LIETUVOS ARCHITEKTŲ RŪMŲ
VILNIAUS REGIONINĖS ARCHITEKTŪROS TARYBOS
IŠVADA

2022 m. gegužės 25 d. prie Lietuvos architektų rūmų veikianti Vilniaus regioninė architektūros taryba svarstė UAB „Vingio turtas“ prašymą dėl **Prekybos paskirties pastato Geležinio Vilko g. 2, Vilniuje, statybos projektinių pasiūlymų** (toliau – Projektas):

ATSAKYMAI Į 2022-05-25 VILNIAUS REGIONINĖS TARYBOS IŠVADĄ 2022 06 22

PREKYBOS PASKIRTIES (7.3) PASTATO
GELEŽINIO VILKO G.2, VILNIUJE STATYBOS PROJEKTAS

**KONCERTŲ IR KONFERENCIJŲ SALĖS:
LAUKO IR VIDAUS ERDVĖS**

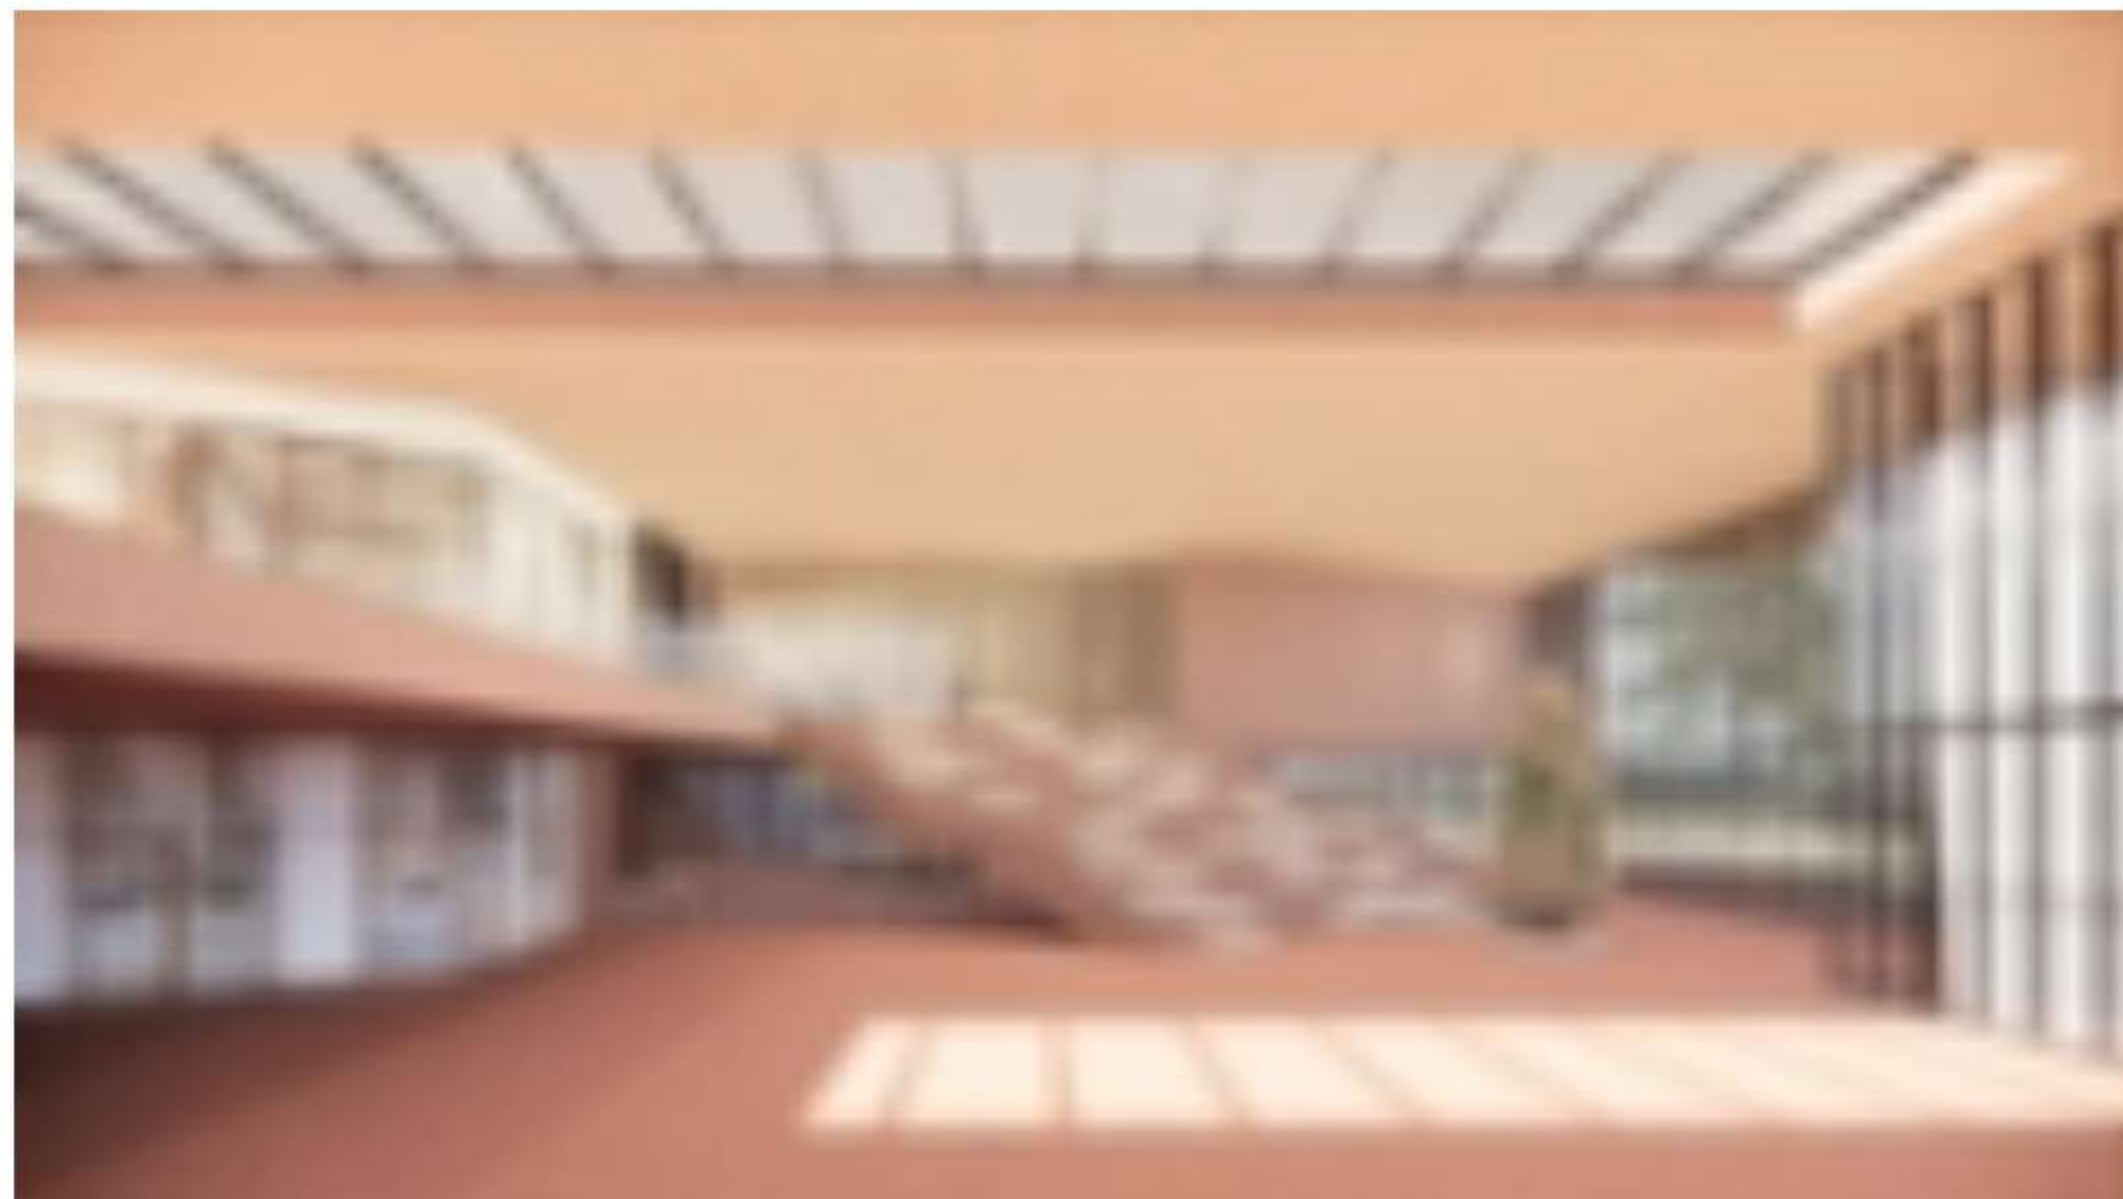
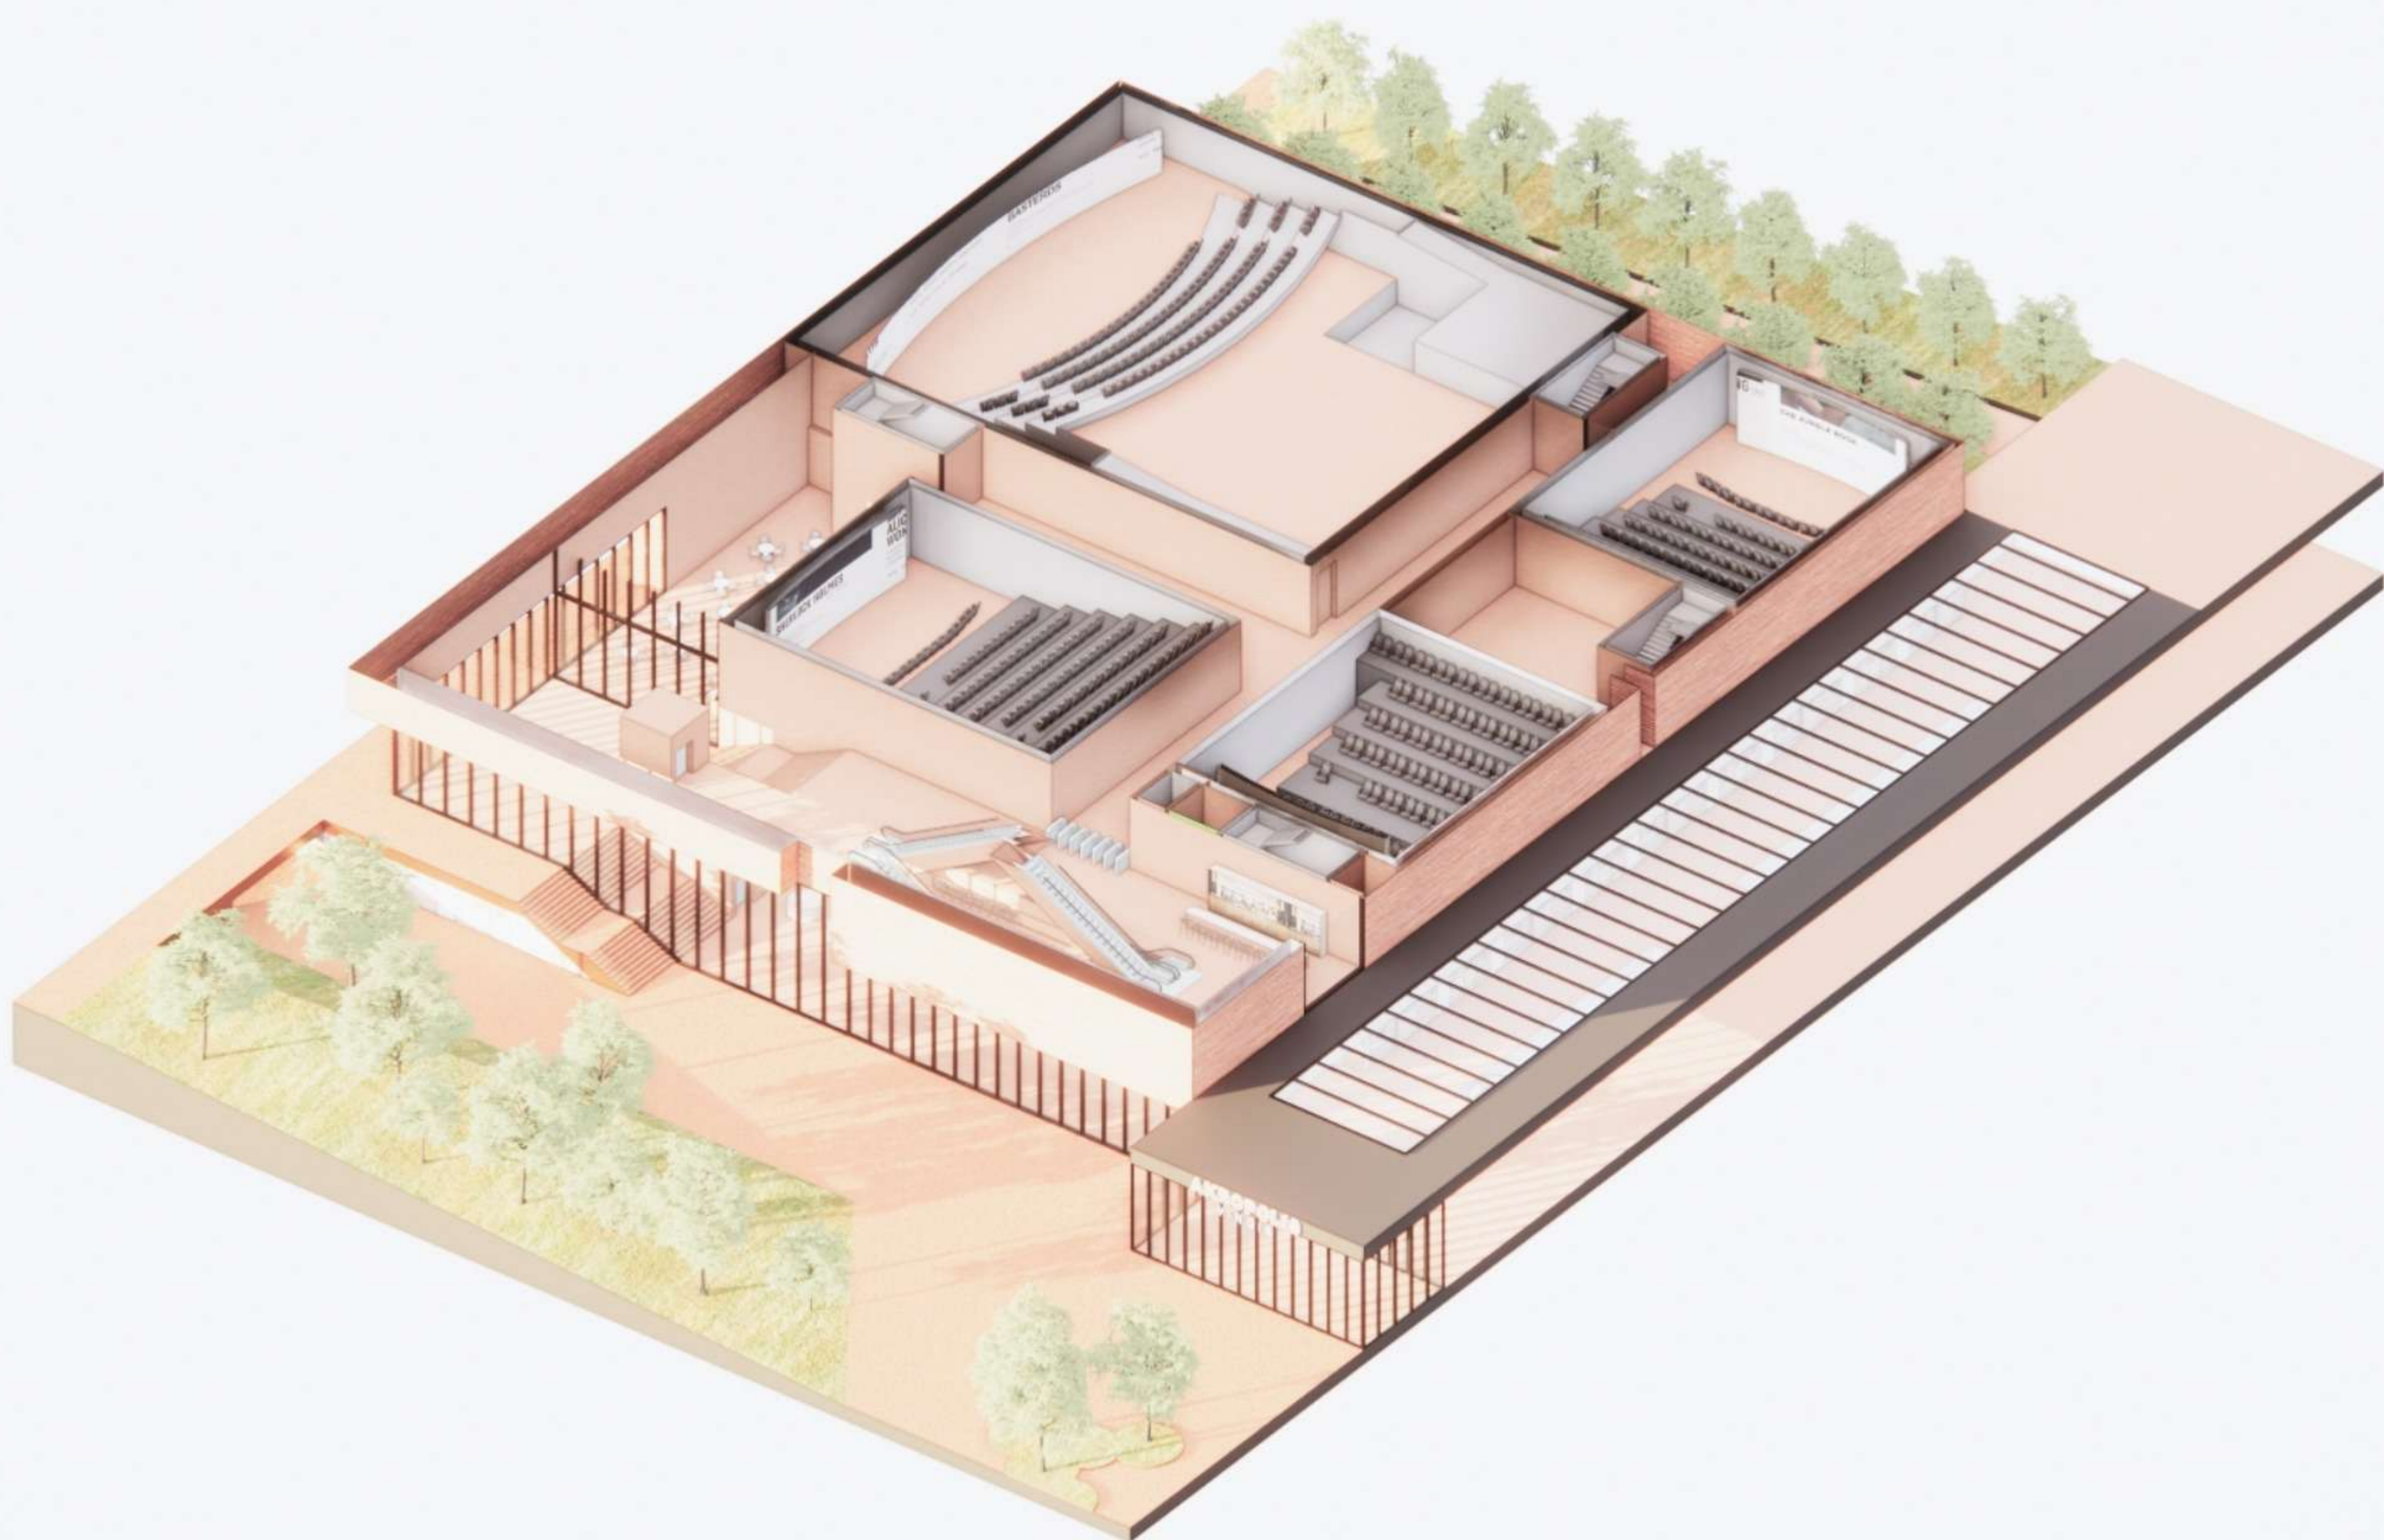
2. Teigiamai vertinamas komplekso kampų akcentavimas ar išryškinimas, tačiau rekomenduojama paieškoti tinkamesnės bei labiau derančios kampinių tūrių architektūrinės išraiškos. Pasitikrinti komplekse siūlomo dydžio konferencijų ir koncerto salių integralumą į bendrą miesto audinį.

IŠDAVĖ	NUMERIS	TARYBOS REKOMENDACIJA	ATSAKYMAS
LIETUVOS ARCHITEKTŲ RŪMŲ VILNIAUS REGIONINĖS ARCHITEKTŪROS TARYBOS IŠVADA DATA: 2022-05-25	1	Pagrįsti transporto patekimo į teritoriją ir judėjimo sprendinius išsamia analize ir skaičiavimais, taip pat atsižvelgiant į aplinkinių teritorijų įtaką bei transporto poreikius. Modeliuojant transporto judėjimą, kompleksiskai vertinti visas numatomas transporto rūšis (automobilių, krovinio, viešojo, dviračių) ir būsimus jų srautus (pakartojama 2021-11-24 Tarybos posėdžio rekomendacija).	Pastaba priimta. Pridėti skaičiavimai ir analizės. Žr.: aiškinamojo rašto 47psl. (Transporto srautai), 49psl. (Susisiekimas automobiliais), 53psl. (Susisiekimas dviračiais), 55psl. (Susisiekimas pėsčiomis), 59psl. (Susisiekimas pėsčiomis nuo viešojo transporto stotelių). Žr.: Pagrindinės bylos priedus 1, 2, 3, 10.
	2	Teigiamai vertinamas komplekso kampų akcentavimas ar išryškinimas, tačiau rekomenduojama paieškoti tinkamesnės bei labiau derančios kampinių tūrių architektūrinės išraiškos. Pasitikrinti komplekse siūlomo dydžio konferencijų ir koncerto salių integralumą į bendrą miesto audinį.	Pastaba priimta. Tūrių kompozicija patikslinta. Žr.: šio dokumento PRIEDĄ NR.1.
